ZMĚNOVÝ LIST					č. 29	
věc: Lišty k obkladům + tmelení spár silikonem						
Stavba:		Rozšíření expozice v Archeoparku Všestary				
Objekt:		ASŘ - Stavební část				
Předkládá:		STAVÉR Luže s.r.o.				
Odesláno / předáno:		Přílohy / počet listů				
poštou	☐	1) Položkový rozpočet změny			1	listů
e-mailem	☒	2) Projektové podklady			0	listů, výkresů
osobně	☐	3) Fotodokumentace a ostatní přílohy			2	listů
1 Technický popis změny:

S:	039	Všeslavy - rozšíření expozice v Archeoparku
O:	07a	Dodatek č. 2 - úprava 11.02.2025
R:	29	ZL č. 29 - lišty k obkladům + tmelení spár silikonem

ZMĚNOVÝ LIST

Stavba:	Rozšíření expozice v Archeoparku Všestary
Objekt:	SV_AV - Svítidla + auto, video
Předkládá:	STAVER Luže s.r.o.

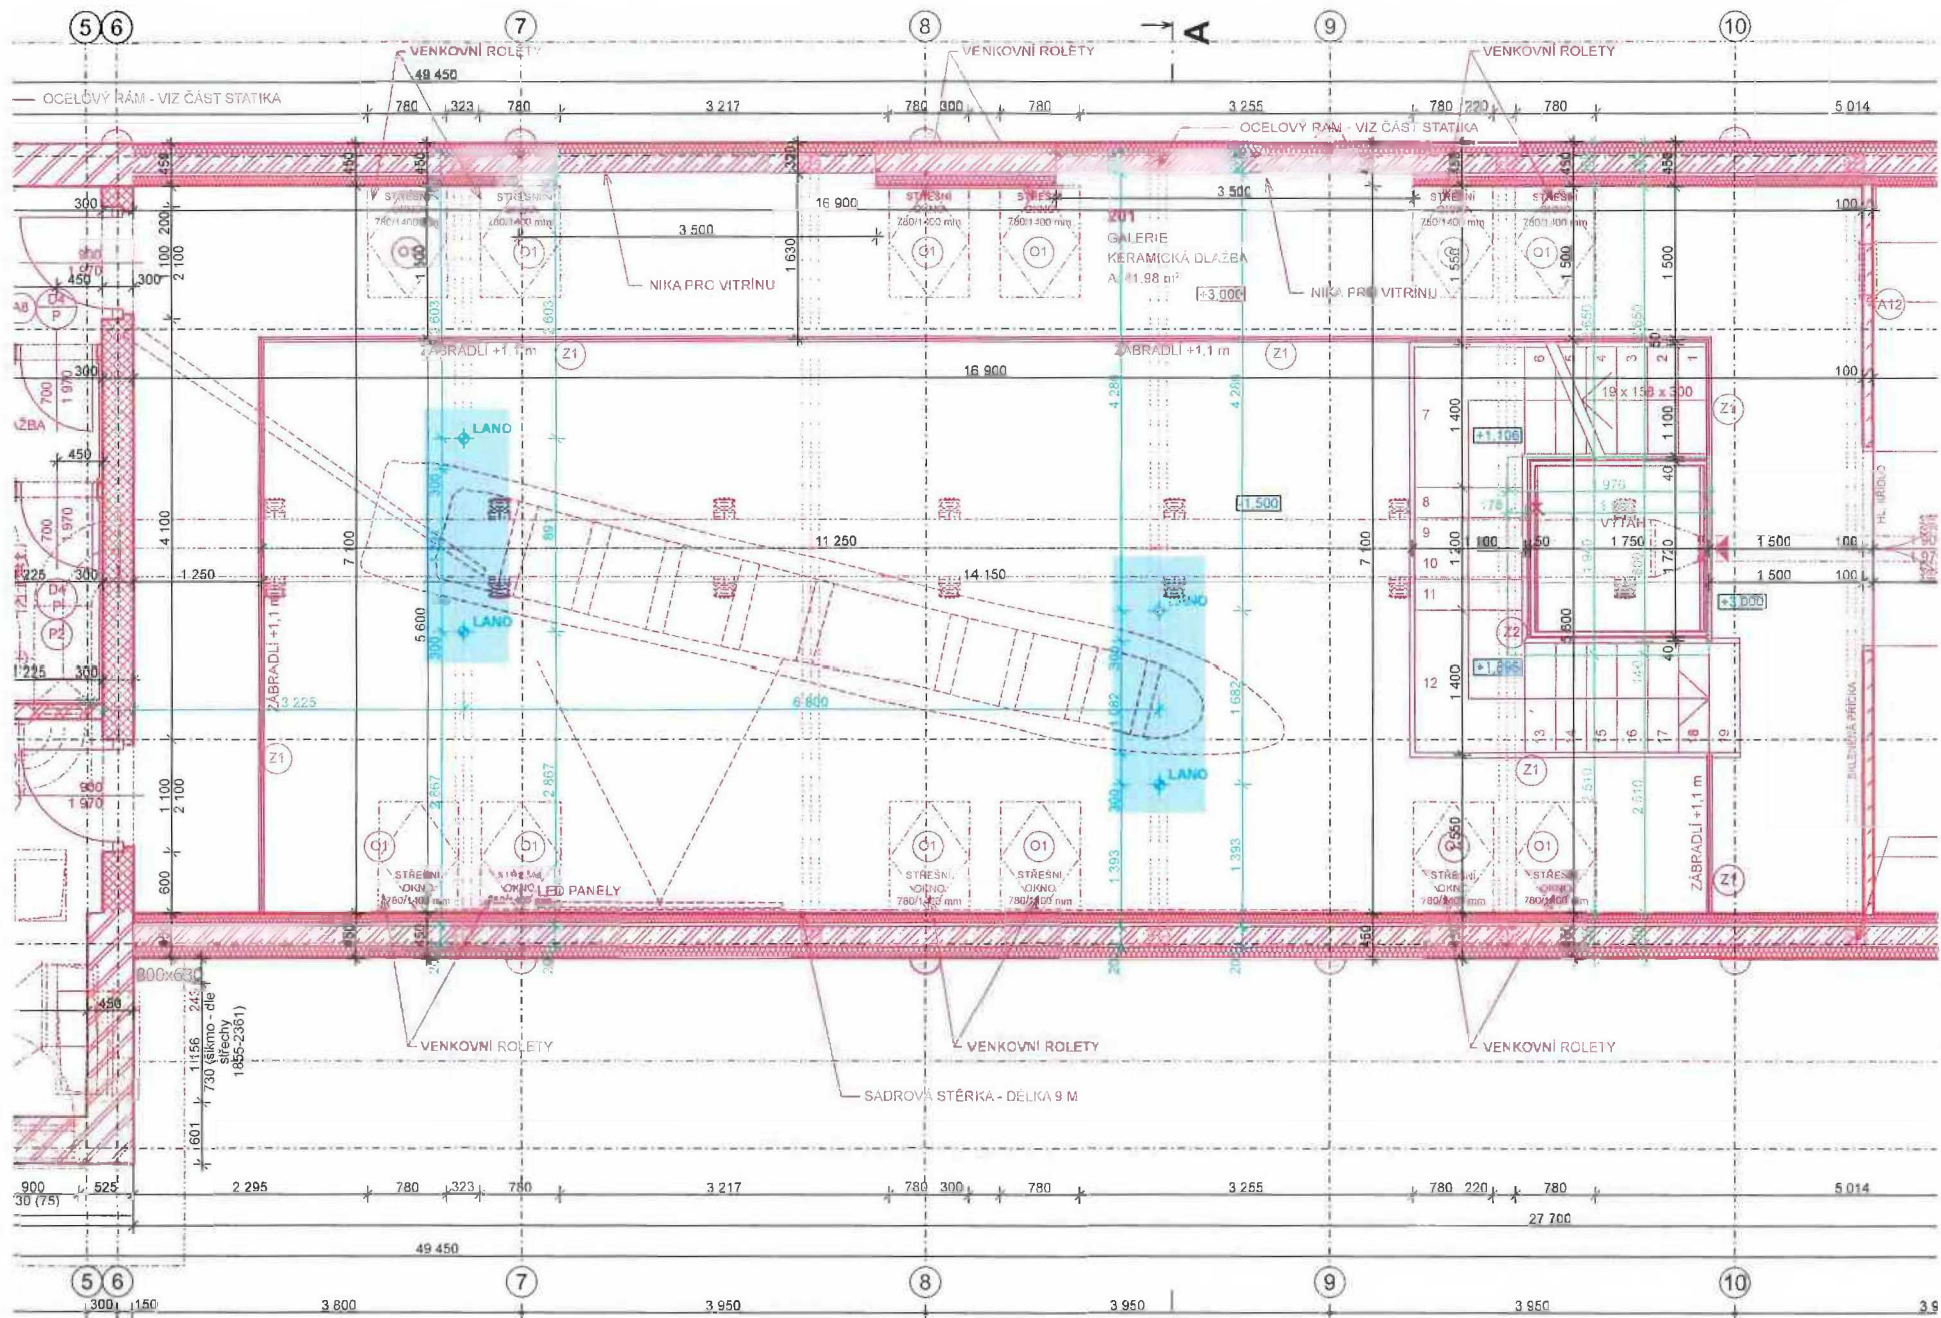
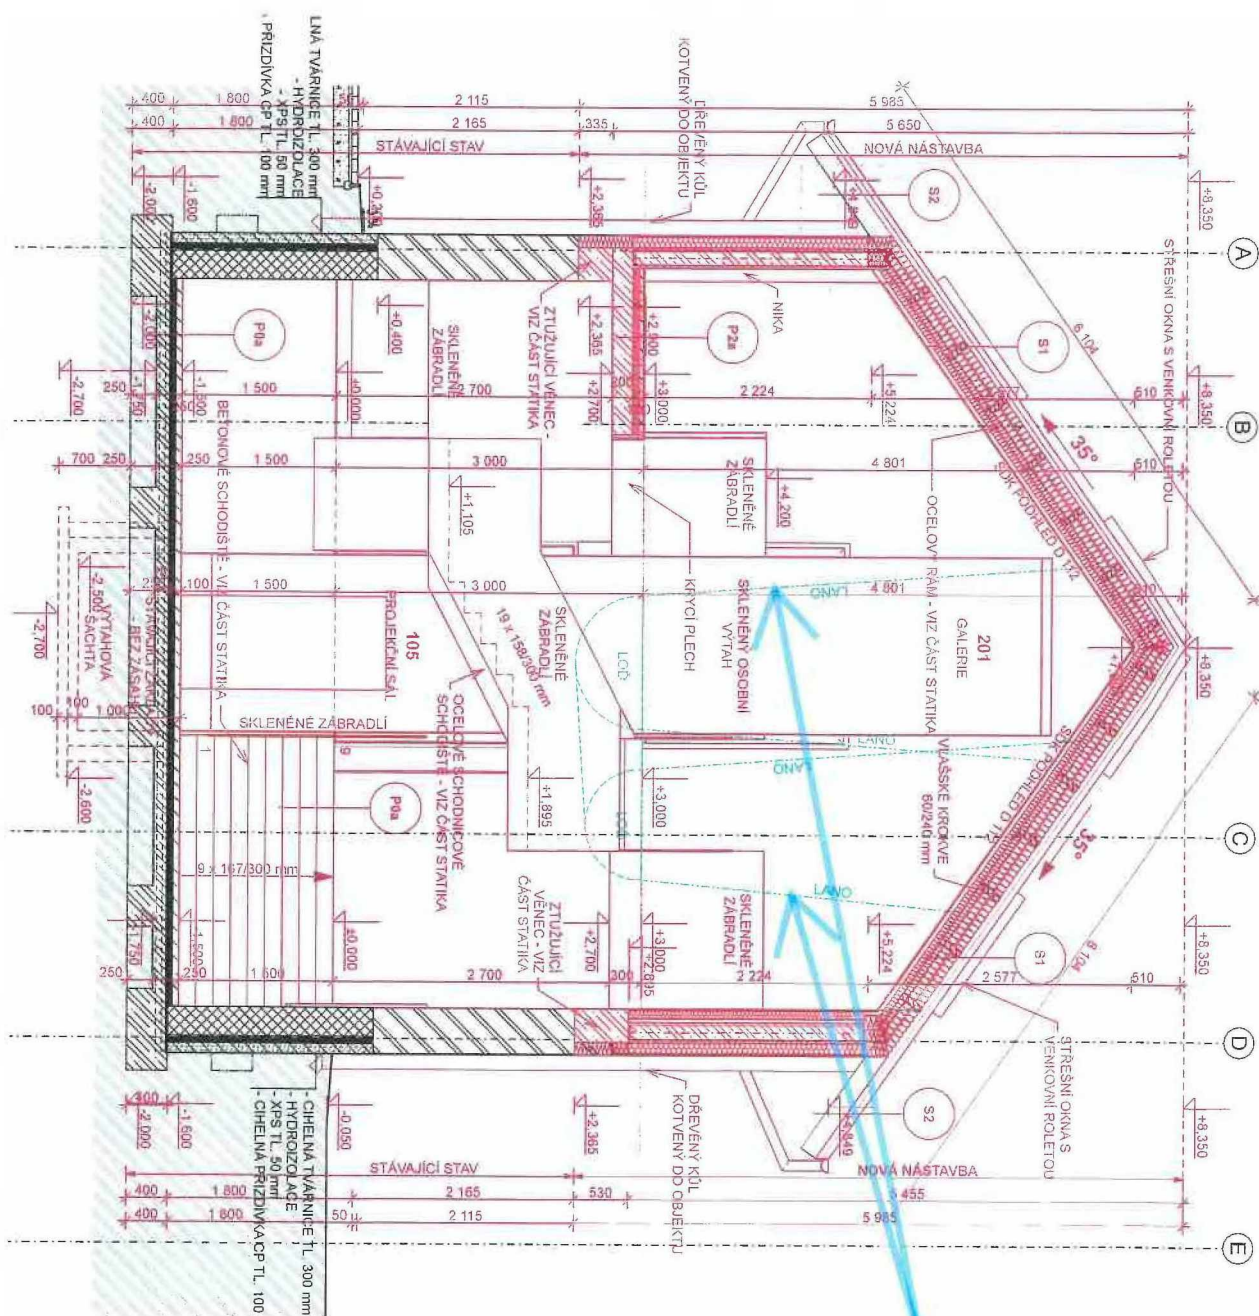
ZMĚNOVÝ LIST				č. 38	
věc: Konstrukce pro ukotvení lodi					
Stavba:	Rozšíření expozice v Archeoparku Věstary				
Objekt:	ASŘ - Stavební část				
Předkládá:	STAVÉR Luže s.r.o.				
Odesláno / předáno:		Přílohy / počet listů			
poštou	☐	1) Položkový rozpočet změny		1	listů
e-mailem	☒	2) Projektové podklady		0	listů, výkresů
osobně	☐	3) Fotodokumentace a ostatní přílohy		7	listů

1. Technický popis změny:					
1.1 Popis původního řešení: Projektová dokumentace neobsahovala technické řešení zavěšení lodi.					
1.2 Popis nového řešení: Dřevěná loď bude zavěšena pomocí 2ks ocelových lan, každé o průměru 12mm. Každé z lan bude uchyceno k ocelovému držáku, který bude přivařen k ocelovému rámu, jenž je součástí konstrukce krovu.					
2 Zdůvodnění změny:					
V projektové dokumentaci chybí technické řešení na základě kterého by se loď zavěšila pro prostoru projekčního sálu a jelikož tato loď je jeden z hlavních exponátů rekonstruovaného objektu, bylo nutné toto dořešit. Technické řešení chybí zároveň i v SOD rozpočtu. Jedná se o chybu v projektu.					
3 Vliv na dopracování projektové dokumentace:		☐ ANO	☒ NE		
4 Dopad do smluvních termínů:		☐ ANO (uvést návrh prodloužení lhůty smluvního termínu)	☒ NE		
5 Číslo odstavce ve smyslu § 222 zákona č. 134/2016 Sb. - Zákona o zadávání veřejných zakázek				odst.	6
